VILNIAUS GEDIMINO TECHNIKOS UNIVERSITETAS

DĖL ATSAKYMŲ Į TIEKĖJŲ KLAUSIMUS IR PASIŪLYMŲ PATEIKIMO TERMINO NUKĖLIMO

Vilniaus Gedimino technikos universitetas (toliau – VILNIUS TECH), vykdydamas **Gyvenamosios (įvairioms socialinėms grupėms) paskirties pastato Saulėtekio al. 19, Vilnius kapitalinio remonto statybos darbai su darbo projekto BIM aplinkoje parengimu ID 4795105** (toliau – pirkimas), vadovaudamasis pirkimo Bendrųjų sąlygų 5.2 punktu, siunčia atsakymus į tiekėjų klausimus ir informuoja, kad, vadovaujantis pirkimo Bendrųjų sąlygų 5.3 punktu, pasiūlymų pateikimo terminas nukeliamas į **2025-12-09 9:00 val.**

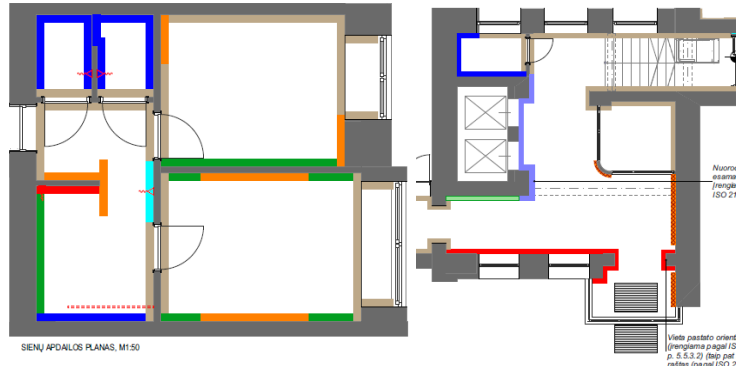
| 36. | <p>SK dalies brėžinyje SS2246-01-TP-SK-VD-B.02 (116 psl.) pateikta "Grindų ant grunto įrengiant hidroizoliaciją" detalė. Detalėje ties rūšio siena pavaizduota Waterstop RX 101 DH bentonitinio molio juosta, tačiau ši juosta nėra įtraukta į konstrukcijų dalies medžiagų kiekių žiniaraštį MODERNIZAVIMAS (naujų grindų įrengimas, skyrius 2 Vidaus patalpos).</p> | <p>SK (Waterstop RX 101 DH bentonitinės juostos ilgis 268 m. Juosta numatyta įrengti išorinėje rūšio sienoje iš vidaus ir papildomas užleidimas (po 1m) vidinėms sienom jungiamom stačiu kampu su išorine siena).</p> | | | | | |

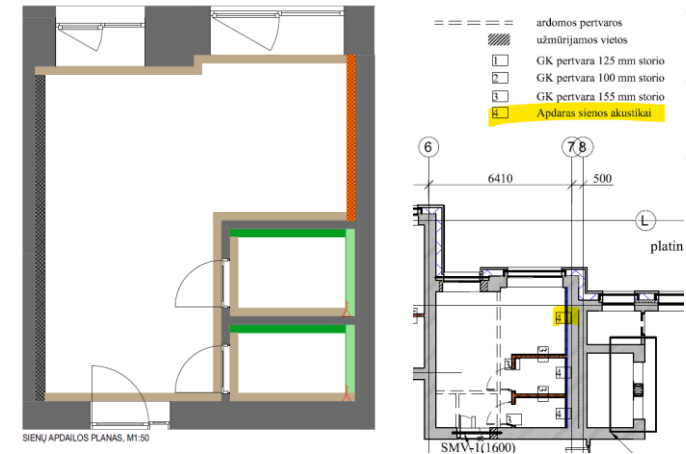
Projekto SA dalies medžiagų ir darbų kiekių žiniaraštyje, skyriuje „Vidaus remonto darbai“ akustinės mineralinės plokštės įrengimas po tašeliais numatomas tik 1 aukšto patalpoje. Interjero projekte papildoma akustinė mineralinės vatos plokštė po tašeliais numatoma ir 12-11 tipinėje patalpoje bei kartotiniuose aukštuose (2-12 aukštai). 12-11 patalpoje suskaičiuojame 15,3 m², o apdailos lentelėje bei darbų ir medžiagų kiekių lentelėje tokia apdaila nenumatoma. Prašome nurodyti ar vertinti akustinės izoliacijos po tašeliais įrengimą pagal interjero projektą? Sumuojant visus aukštus gaunama – 168,3 m².

Medžio tašeliai su papildoma akustine medžiaga numatomi tik mokymosi patalpoje (visų aukštų) bei 1-05, 1-22 patalpose. Mokymosi patalpoje patikslinama tašelių apdailos vieta ir kiekis. Mokymosi patalpos akustinę apsaugą už tašelių taip žr. SK brėž. SS2246-01-TP-SK-VD-B.06:

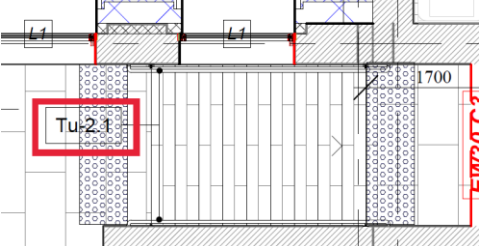
Patalpoje 12-12 (koridorius) apdailos lentelėje nenumatyti esamos perdangos valymo, glaistymo, dažymo darbai, tik akustinis gipsas, kuris užima tik dalį lubų ploto. Prašome papildyti apdailos lentelę šiais darbais.

Apdailos lentelė papildyta:
